DEPARTAMENT INFORMATYZACJI
I ROZWOJU PAŃSTWOWEGO
ZASOBU GEODEZYJNEGO
I KARTOGRAFICZNEGO

IZ-BRSIG.2611.3.2021

**WYJAŚNIENIE TREŚCI
REGULAMINU KONKURSU**

W związku z pytaniami, jakie wpłynęły do Zamawiającego w postępowaniu o udzielenie zamówienia publicznego, w trybie Konkursu jednoetapowego ograniczonego, do którego nie stosuje się przepisów ustawy z dnia 11 września 2019 r. Prawo Zamówień Publicznych na „Opracowanie wtyczki oprogramowania QGIS przeznaczonej do wizualizacji graficznej plików GML zawierających dane EGiB, GESUT, BDOT500” nr IZ-BRSIG.2611.3.2021, Zamawiający przekazuje treść odpowiedzi:

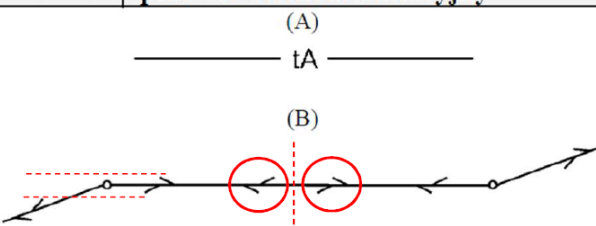
Brak pełnego zwymiarowania znaku kartograficznego określającego wygląd nadziemnego przewodu telekomunikacyjnego (kod: SUTP) – brakuje:

- odległości pierwszego znaku od początku linii,
- z podanych wymiarów nie można też określić kąta pomiędzy „wąsem” znaku, a osią przewodu.

Ponadto w definicji znaku kartograficznego przewodu telekomunikacyjnego drugie „wąsy” od strony słupów mają prawdopodobnie niewłaściwy zwrot. Wąsy umieszczone na osi przewodu do połowy odcinka linii napowietrznej powinny mieć ten sam zwrot wskazujący przebieg linii od jednego słupa do drugiego, a na drugiej połowie odcinka odwrotnie – analogicznie jak to jest w znakach kartograficznych nadziemnych przewodów elektroenergetycznych. Proszę o wyjaśnieniem, czy należy skorygować znak kartograficzny nadziemnego przewodu telekomunikacyjnego analogicznie do znaków kartograficznych nadziemnych przewodów elektroenergetycznych.

Wizualizację przewodu telekomunikacyjnego należy skorygować na podstawie poniższego znaku umownego.

GESUT	przewód telekomunikacyjny		Kod: SUTP		
	Geometria	linia łamana			
	Grubość linii	0,18 mm			
	Wysokość tekstu	1,5 mm			
	Kolor RGB	255,145,0			
Element znaku umownego		Wymiary znaku umownego	element	a	15,0
			element	b	20,0
			element	c	2,0
Uwagi:	Znak (A) stosuje się dla przewodów podziemnych. Znak (B) stosuje się dla przewodów napowietrznych.

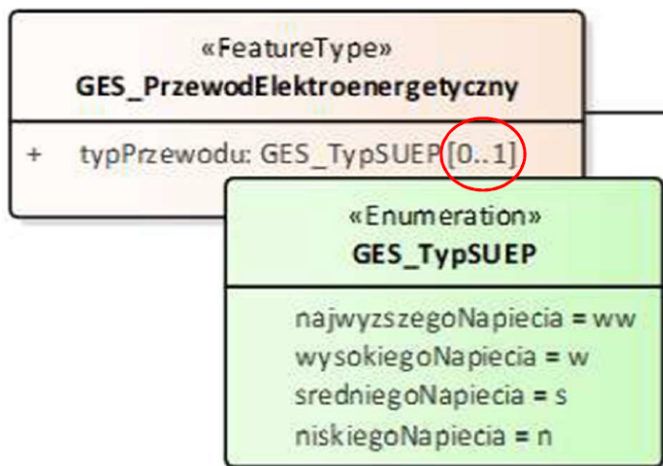
Każdy z ww. typów ma odpowiednią prezentację kartograficzną (kod: SUEP). Model danych przewiduje jednak dla atrybutu typPrzewody licznosc [0..1].

Jak należy zaprezentować przewód nadziemny elektroenergetyczny, który nie ma określonego typu przewodu?

W przypadku przewodów elektroenergetycznych, dla których nie określono typu napięcia należy zastosować poniższy znak umowny.

GESUT	przewód elektroenergetyczny (brak typu napięcia)	Kod:			
		Geometria	linia łamana		
		Grubość linii	0,18 mm		
		Wysokość tekstu	1,5 mm		
		Kolor RGB	255,0,0		
Element znaku umownego		Wymiary znaku umownego	element	a	10,0
			element	b	20,0
			element	c	2,0
			element	d	3,0
Uwagi:

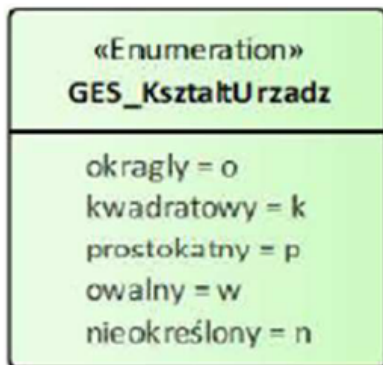
Obiekty z klasy GES_UrządzenieZwiazaneZPrzewodami posiada atrybut „kształtUrządzenia”, który ma licznosc [0..1].

Jak powinna wyglądać wizualizacja takiego urządzenia, jeżeli:

- 1) atrybut „kształtUrządzenia” przyjmuje wartość „nieokreślony = n”,
- 2) atrybut „kształtUrządzenia” nie występuje – ma licznosc = 0?

Obiekty GES_UrządzenieZwiazaneZPrzewodami o nieokreślonym kształcie lub nie posiadające atrybutu kształtUrządzenia należy przedstawić za pomocą okręgu (przykładowy kod znaku: SUPW).

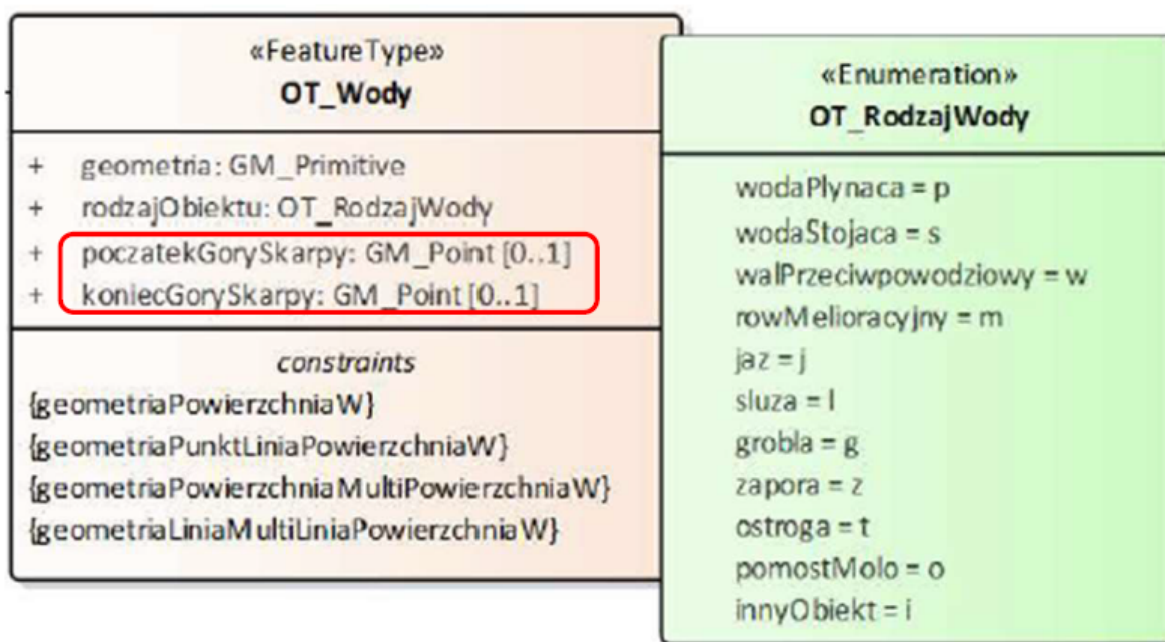
Prezentacja kartograficzna obiektów OTWW – wał przeciwpowodziowy oraz OTWG – grobla jest za pomocą skarp. Zgodnie z ograniczeniem wał przeciwpowodziowy i grobla mogą być powierzchnia lub multipowierzchnią.

Jednocześnie dopuszczalna liczność atrybutów „początekGorySkarp” i „koniecGorySkarp” wynosi [0..1], co nie pozwala zapisać multipowierzchni. Proszę o wyjaśnienie tej nieścisłości.

Atrybuty `początekGorySkarpy` i `koniecGorySkarpy` w wersji 1.3 schematu xsd posiada licznosc (0..*). Punkty wyznaczające początek i koniec skarpy należy powiązać z obiektami na podstawie analizy przestrzennej.

Justyfikacja tekstu dwulinijkowego:

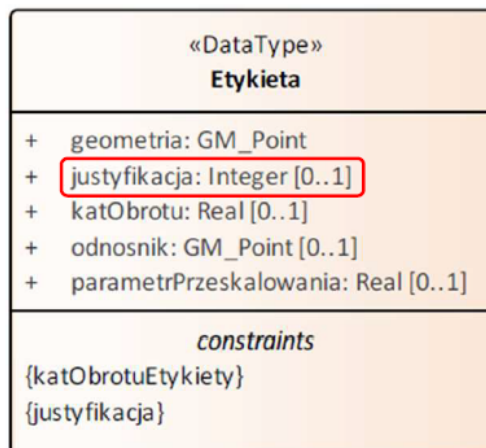
Wg dotychczasowych standardów, etykieta punktu o określonej wysokości (odpowiednik obecnego obiektu `rzędna`), który posiadał `rzędna góry` i `dołu` był prezentowany w postaci ulamka, tj. bloku złożonego z dwóch linii tekstu. **Czy taka prezentacja nadal obowiązuje?**

Zgodnie z nowym modelem danych w prezentacji graficznej nie podaje się już wartości tekstu etykiety – należy ją utworzyć z wartości atrybutów zapisanych w prezentowanym obiekcie. To jest bardzo słuszne podejście, ponieważ eliminuje potencjalną niezgodność, jaka może wystąpić pomiędzy wartością tekstu prezentowaną w etykiecie, a wartością wynikającą z atrybutu lub opisu złożonego z kilku atrybutów zgodnie z zasadami tworzenia opisów obiektów na mapie. Nasuwa się jednak pytanie o justyfikację takiej etykiety, która jest blokiem złożonym z dwóch linii tekstu.

Czy w takim przypadku odnosi się ona do całego bloku złożonego z dwóch linijek tekstu, czy może do pierwszej linijki tekstu? Należy zauważyć, że etykieta może mieć tylko jedną justyfikację.

Określenia justowania w rozporządzeniu ws. gesut dotyczy całego tekstu, a więc tekstu jednolinijkowego lub dwulinijkowego. Odnośnik w przypadku tekstu jednolinijkowego rysowany jest od początku lub od końca linii podkreślenia dla tego tekstu, a w przypadku tekstu dwulinijkowego od początku lub końca kreski ułamkowej jaka będzie oddzielała linijki tekstu. Odnośnik rysujemy do końca linii podkreślenia albo od końca kreski ułamkowej jeśli wartość justowania jest podzielna bez reszty przez 3. W pozostałych przypadkach odnośnik rysujemy do początku linii podkreślenia (przy tekście jednolinijkowym) albo do początku kreski ułamkowej (przy tekście dwulinijkowym).

Etykieta z rzedną dolną bez rzednej górnej.

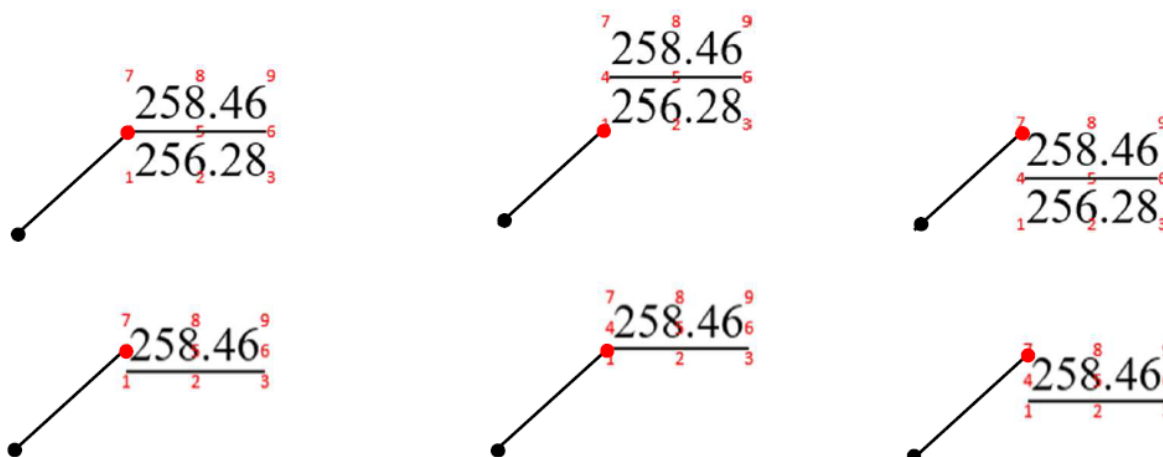
Czy wypełnienie atrybutu „rzednaGory” lub „rzednaDolu” skutkuje tym, że w takim przypadku etykieta jest zawsze prezentowana w postaci ułamka? Czy brak jednej wartości powinien być w takim przypadku sygnalizowany znakiem „-”, czy po prostu pustym miejscem odpowiednio w mianowniku lub liczniku ułamka?

Czy wypełnienie tylko atrybutu „rzednaGory” lub „rzednaDolu” nie skutkuje prezentacją w postaci ułamka?

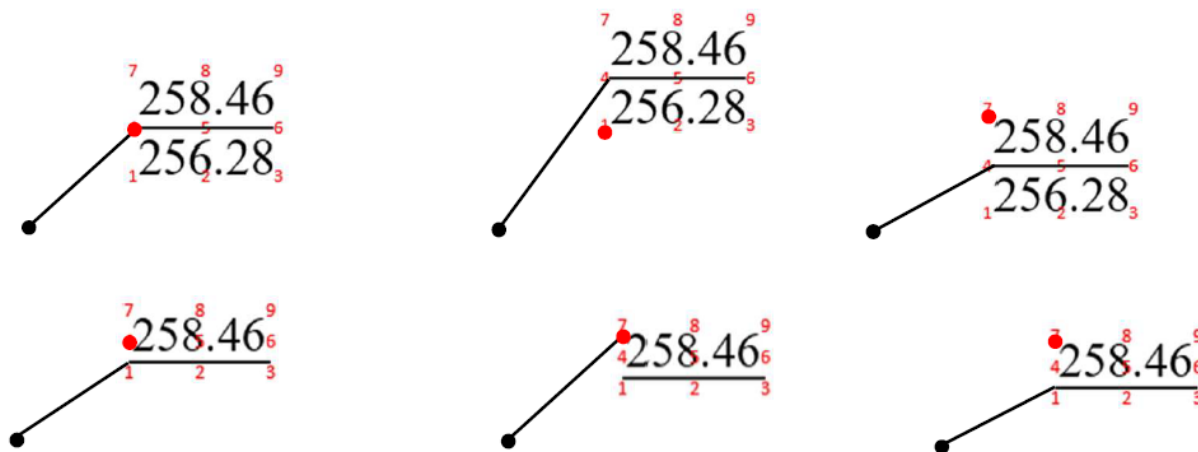
Czy punkt wstawienie etykiety (zapisany w atrybucie „geometria” etykiety) wyznacza drugi wierzchołek odnośnika?

Powyżej przykłady położenia etykiety na odnośniku zbudowanym od punktu wskazującego obiekt – czarna kropka (atrybut „odnośnik” etykiety) do punktu wstawienia etykiety – czerwona kropka (atrybut „geometria” etykiety). W takim podejściu justyfikacja ma istotne znaczenie dla położenia tekstu względem odnośnika.

Przy założeniu, że punkt wstawienia etykiety wyznacza drugi wierzchołek odnośnika, justyfikacja ma znaczenie dla prawidłowego usytuowania etykiety względem odnośnika i dla etykiety prezentowanej w postaci dwulinijkowego bloku tekstowego powinna przyjmować wartość 4 (dla etykiety umieszczanej z prawej strony obiektu) lub 6 (dla etykiety umieszczanej z lewej strony obiektu). Analogicznie dla etykiety prezentowanej w postaci tekstu jednolinijkowego dopuszczalna justyfikacja to 1 lub 3.

Czy punkt wstawienia etykiety (zapisany w atrybucie „geometria” etykiety) nie wyznacza drugiego wierzchołka odnośnika?

Przy takim podejściu można stosować dowolną justyfikację, ale tworzenie odnośnika, który zgra się z linią podkreślenia tekstu jest skomplikowane. Zwracam uwagę, że różne systemy różnie mogą realizować tekst podkreślony. Dlatego uważam, że pierwszy sposób, tj. wprowadzenie ograniczenia, że punkt wstawienia etykiety (zapisany w atrybucie „geometria” etykiety) wyznacza drugi wierzchołek odnośnika jest uzasadnione dla zapewnienia jednolitości zapisu i prezentacji przez wszystkich.
